**RECONSTRUCTION DU PONT DE TERREBONNE SUR LA ROUTE 125
AU-DESSUS DE LA RIVIÈRE DES MILLE ÎLES**

Étude d'impact sur l'environnement

Deuxième addenda au document

Réponses aux questions et commentaires émis par le MDDEP dans le cadre de l'analyse
de recevabilité

Figure 1

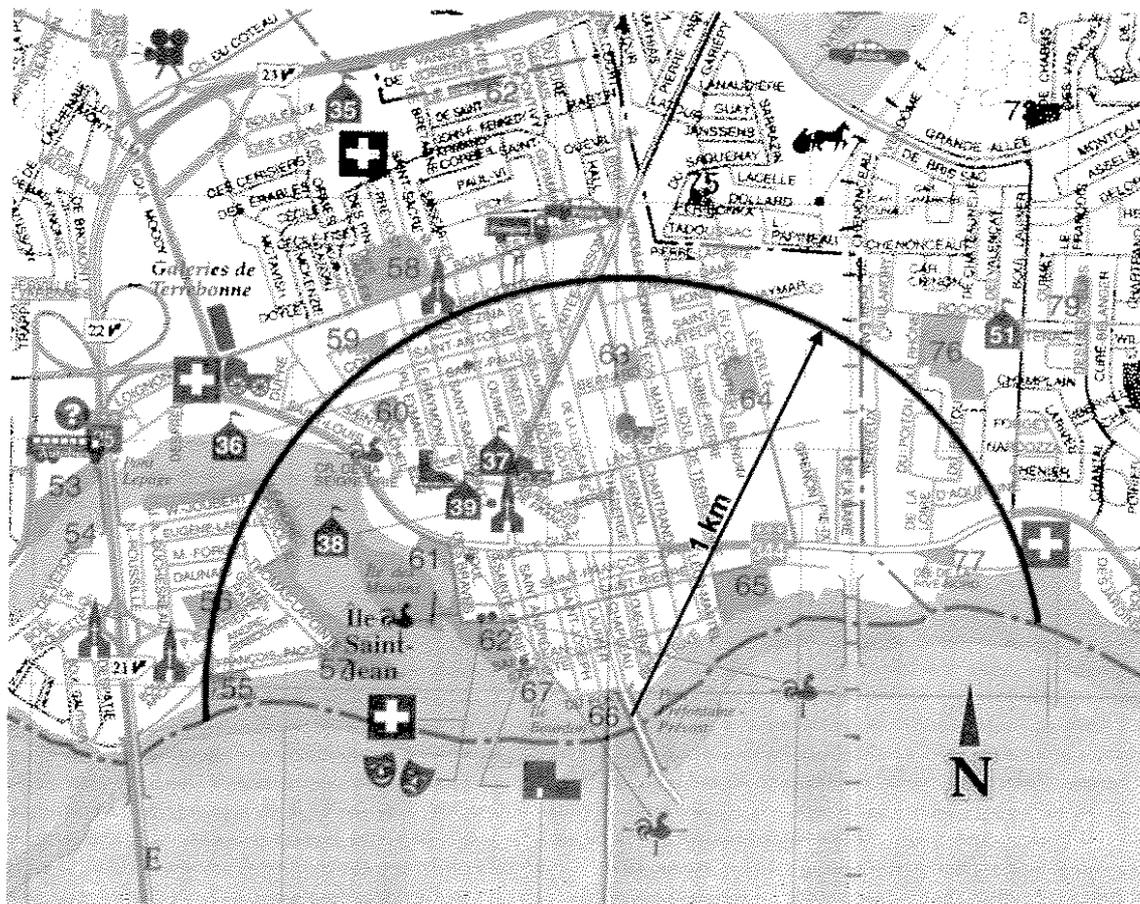
Quels sont les usages sensibles répertoriés dans un rayon de 1 km (hôpitaux, résidences pour personnes âgées, écoles, parcs)?

Les usages sensibles recensés, à Terrebonne et présentés à la figure 1 sont les suivantes :

- Onze parcs municipaux
 - Parc Veronne (55)
 - Parc Daunais (56)
 - Parc de la Pointe de l'Île (57)
 - Parc Eymard (60)
 - Parc des Braves (61)
 - Parc St-Malo (62)
 - Parc St-Louis (63)
 - Parc Léveillé (64)

- Parc St-Pierre (65)
- Parc Civique (67)
- Parc de la Croix (77)
- Quatre écoles
 - École Léopold-Gravel (36)
 - École St-Louis (37)
 - École Notre-Dame (38)
 - École St-Sacrement (39)

Il y a également deux garderies, une clinique médicale, une église, un théâtre, un aréna et l'hôtel de ville.
